ASUNTO: Criterio técnico sobre, las respuestas presentadas a la
NOTA-DRCH-AC-2002-21-04-2025, del Estudio de
Impacto Ambiental del proyecto "TERRAZAS PARQUE
SOLAR AURORA ENERGY I"

ASUNTO: Criterio técnico sobre, las respuestas presentadas a la
NOTA-DRCH-AC-2002-21-04-2025, del Estudio de
Impacto Ambiental del proyecto **"TERRAZAS PARQUE
SOLAR AURORA ENERGY I"**

GEOMÁTICA-EIA-CAT I-0296-2025

Proyecto: "Terrazas Parque Solar Aurora Energy I"

Mapa de Cobertura Vegetal y Uso de Suelo en el área del Proyecto Terrazas Parque Solar Aurora Energy 1

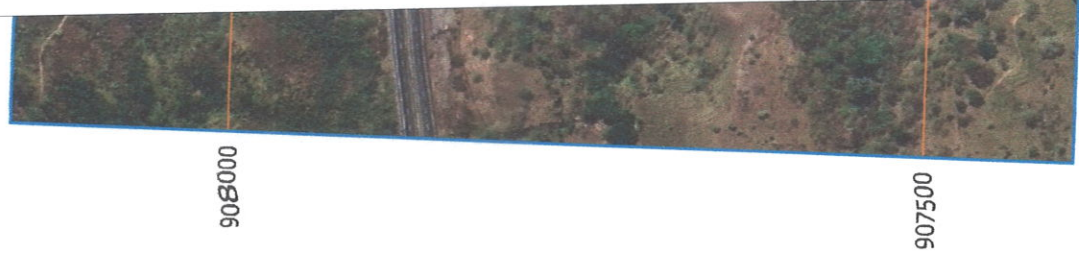
Terrazas - Bosque plantado de latifoliadas (Teca), Área = 13.53 ha.
 Botadero - Bosque plantado de latifoliadas (Teca), Área = 2.94 ha.
